naziv gradnje	UREDITEV KRIŽIŠČA LUKOVICA NA REGIONALNI CESTI R2-447/0292 TROJANE ŽELODNİK V km 17+840
---------------	--

številka projekta	362/21
datum izdelave	februar 2022, dopolnitev po recenziji november 2022

2 Načrt s področja gradbeništva
0/2 Vodilni načrt – načrt gradbeništva

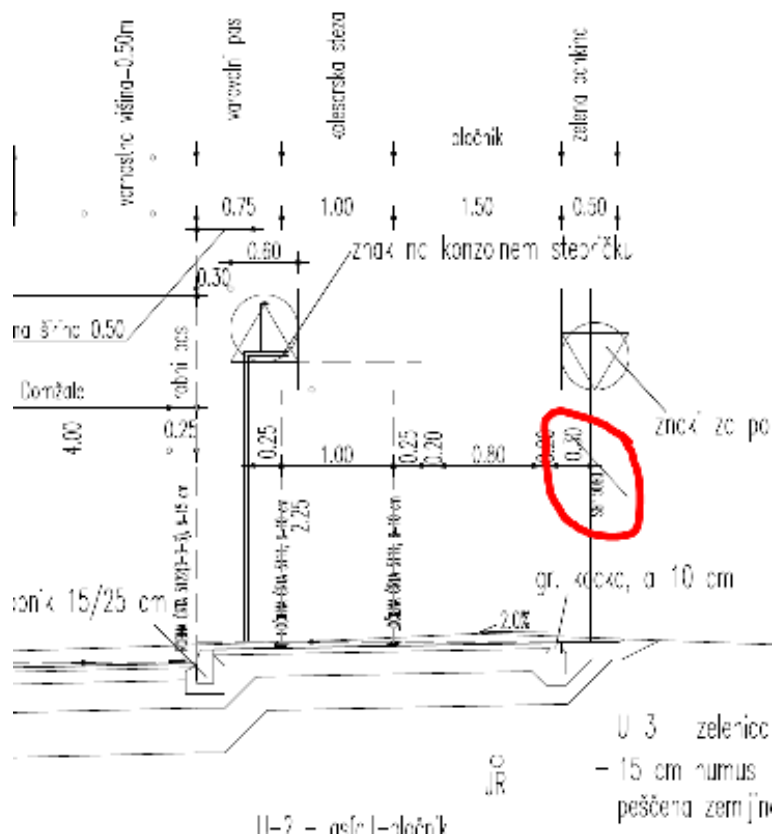
- 1.92 Dodati prikaz postavitve vertikalne **prometne signalizacije**.

Projektant: Prikaz bo dodan v KPP.

Recenzent: Dopolnjeno.
